ANNEXE 12 : AVIS CONSULTATIFS DEFENSE, DGAC ET METEO FRANCE

OBJET : avis technique concernant un projet éolien dans le département de la Marne (51).

OBJET : Projet éolien communes de PLEURS et LINTHELLES (51)

Cartographie des servitudes radioélectriques.

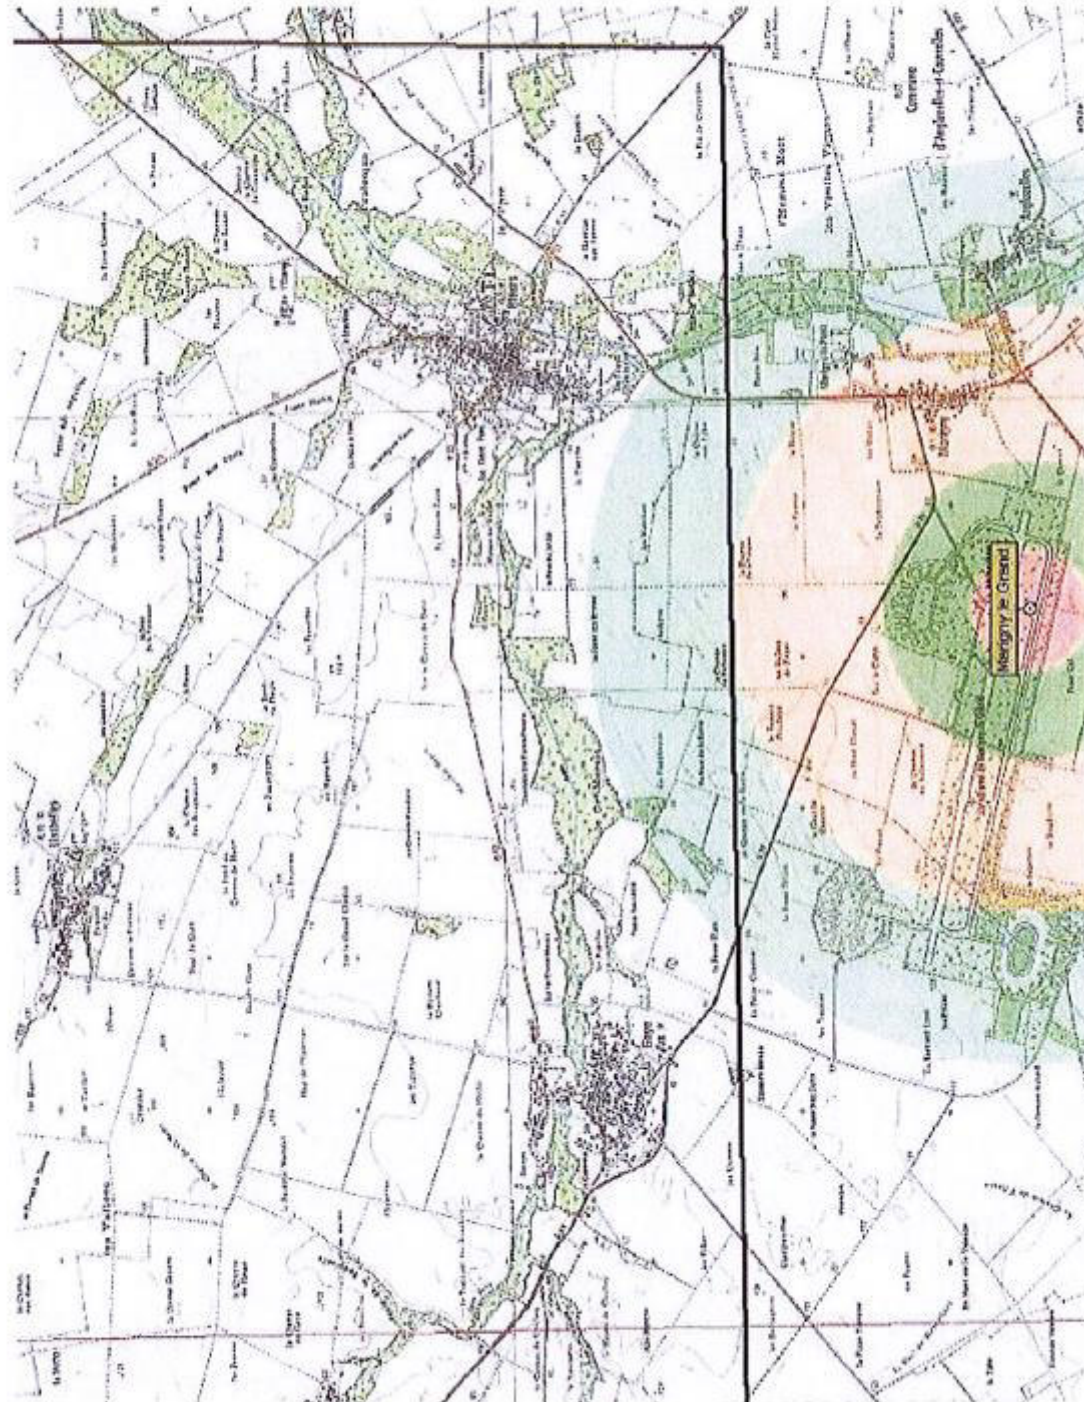
En effet du point de vue des contraintes radioélectriques, une partie de votre projet est grevée par la servitude PT1 relative au centre de réception de Marigny – aérodrome de Marigny, créée par le décret du 05 novembre 1997. La construction d'aérogénérateurs est donc proscrite dans les zones de protection du centre matérialisées en vert et rouge de l'annexe.
